**Avis de la Mission régionale d'autorité environnementale
de la région Nouvelle-Aquitaine
sur le projet d'un complexe photovoltaïque
sur la commune de Rion-des-Landes (40)**

n°MRAe 2018APNA92

dossier P-2017-6405

Localisation des emprises maîtrisées : lieu-dit "Nabout" au Sud Est et lieu-dit « Platiet » au Nord-Est (source étude d'impact).

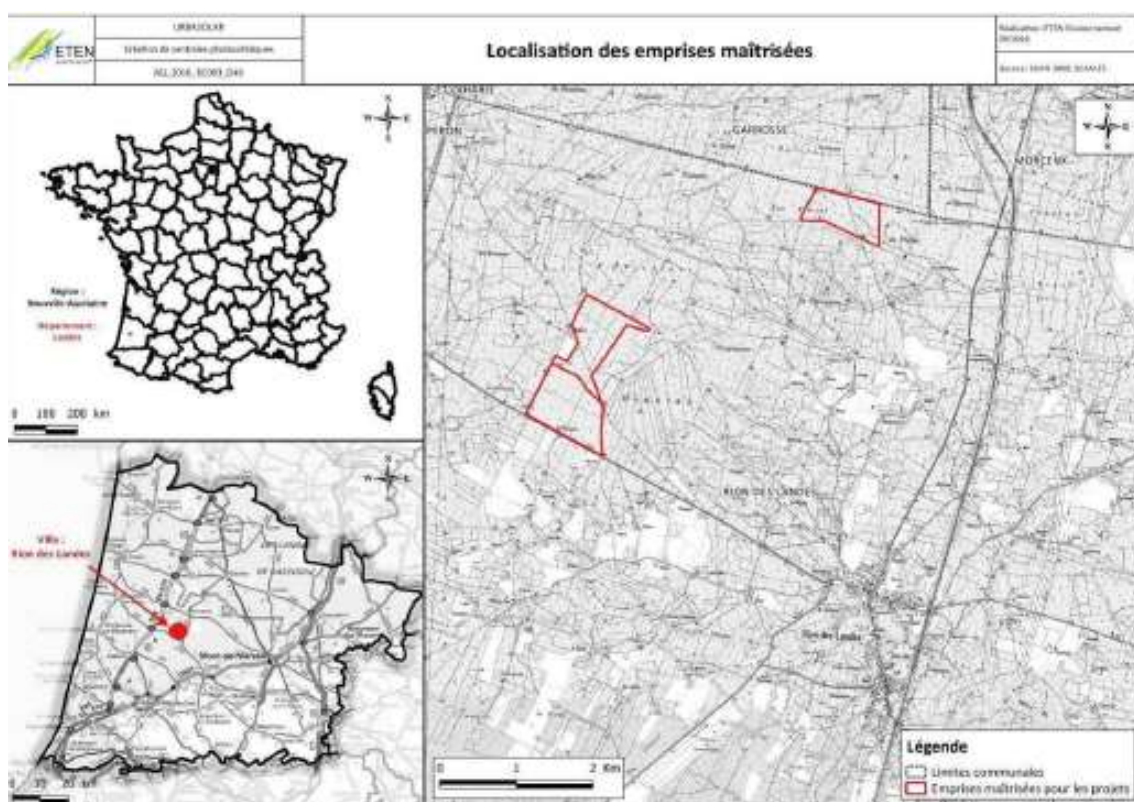
L'étude d'impact indique en page 128 que le poste de raccordement probable sera le poste de Rion situé à 6 km (à vol d'oiseau). L'Autorité environnementale relève que ce poste source dispose d'une capacité réservée de 36,1 Mw restant à affecter³. Cette capacité est insuffisante pour accueillir la production des projets photovoltaïques en préparation (Lesperon, Laluque et Rion-des-Landes). Aussi les impacts des raccordements, tant au poste de Rion qu'au poste source de Morcenx situé à 9 km (à vol d'oiseau), présenté en page 128 comme raccordement de secours, devraient être présentés de manière détaillée.

Plan de masse du projet sur le secteur "Nabout" – Etude d'impact.

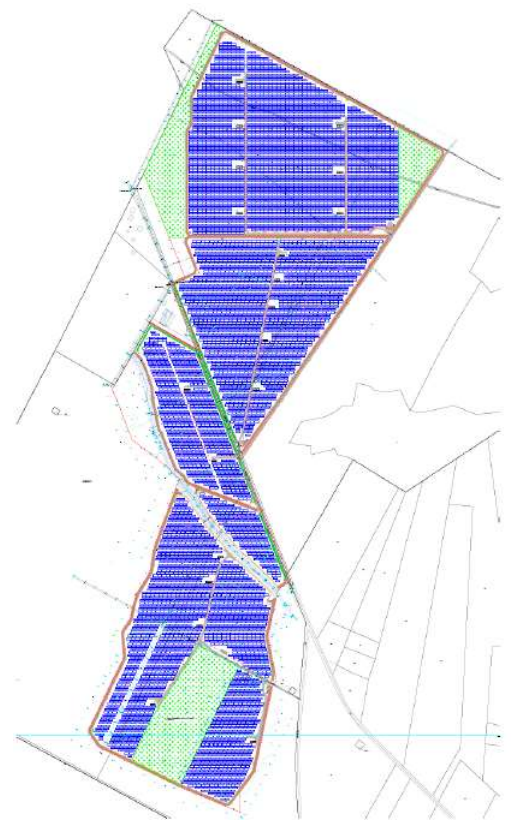
La principale évolution porte sur une réduction de l'emprise du projet, se situant sur le lieu-dit "Nabout", qui passe de 71,46 ha à 67,18 ha avec une baisse de la puissance de 48,15 MWc à 45 MWc, et une réduction de la surface à défricher de 58,58 ha à 54,30 ha .

La surface a été diminuée d'environ quatre hectares de sorte notamment de reculer l'implantation des panneaux situés devant la zone habitée (cf p 145 et 199 de l'étude d'impact).

L'Autorité environnementale souligne que les surfaces indiquées ci-après prennent en compte le

lieu-dit du « Platiet ». Cette prise en compte déforme la réalité des emprises évitées puisque le site de platiet a été abandonné en phase amont du projet.
